改善箇所説明図

改善の内容

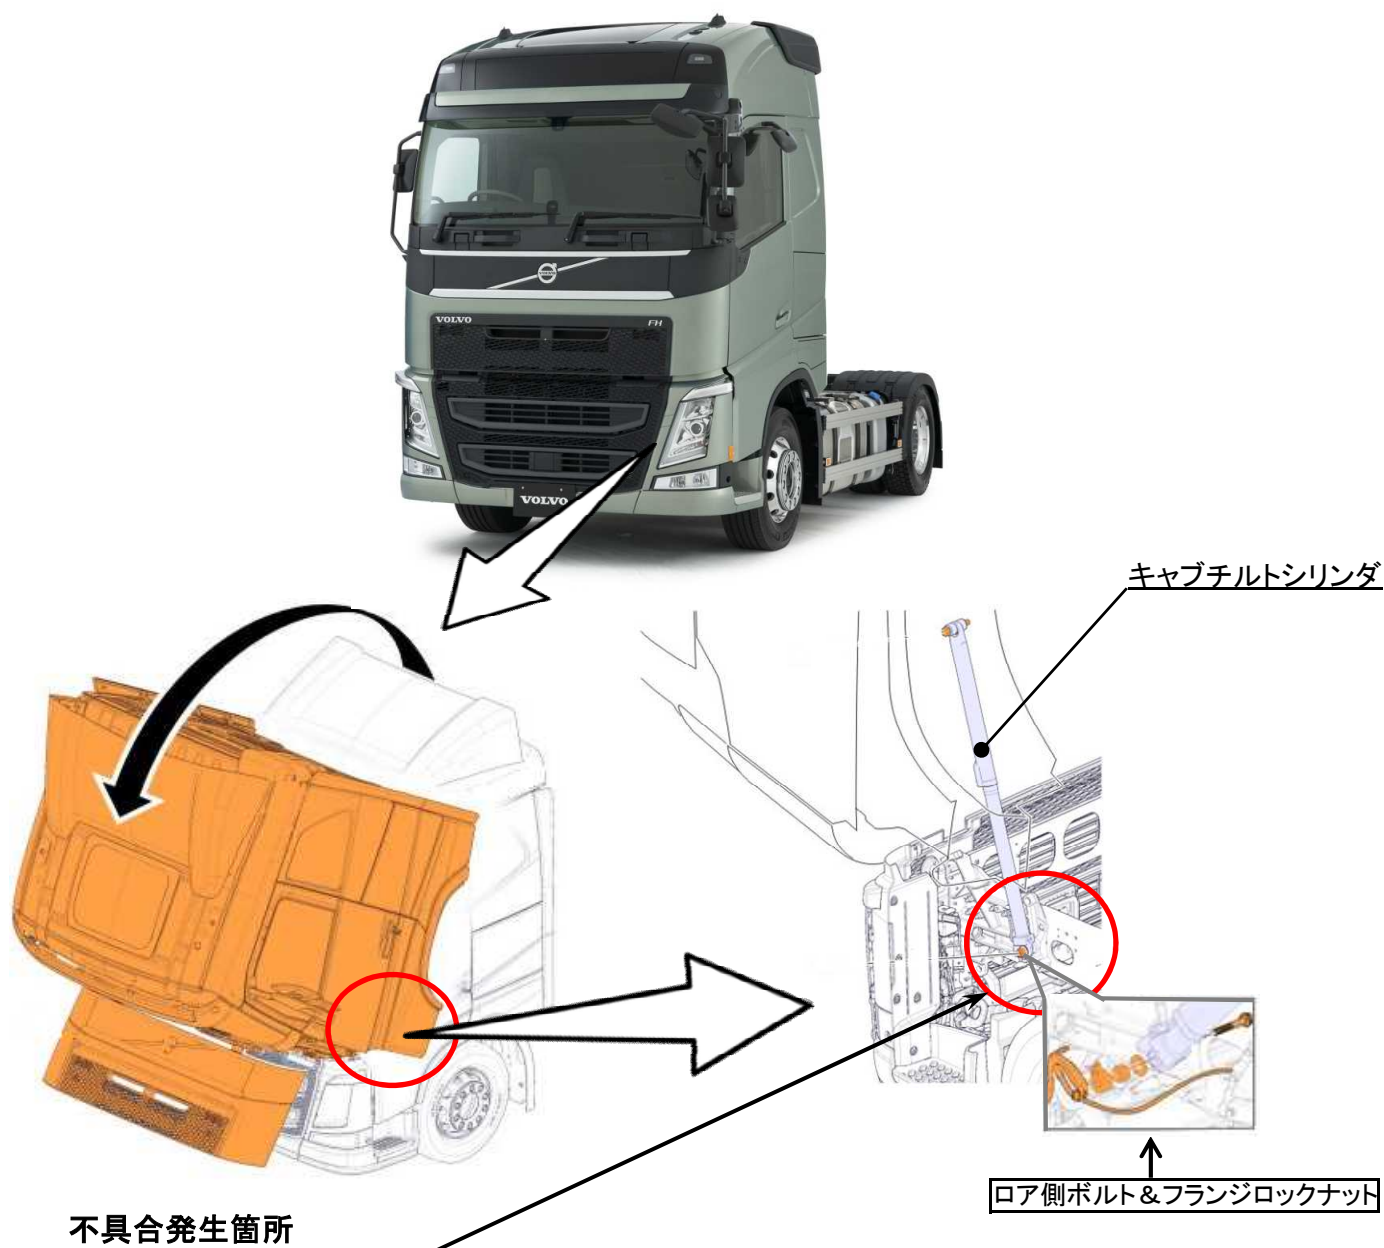
大型トラックのキャブを上げ下げするチルトシリンダにおいて、ロア側取付けボルト及びフランジロックナットの締め付けトルクが不適切なため、キャブを上げ下げする際の応力によって当該ボルトが折損することがある。そのため、車体よりキャブチルトシリンダがはずれ、最悪の場合、キャブが急降下するおそれがある。

全車両、キャブチルトシリンダのロア側ボルト、フランジロックナット及びワッシャーを新品と交換し、規定トルク（ $275 \pm 45 \text{Nm}$ 。）で締め付ける。

識別：作業完了車には、キャブチルトシリンダのロア側ボルトに白色ペイントを塗布する。
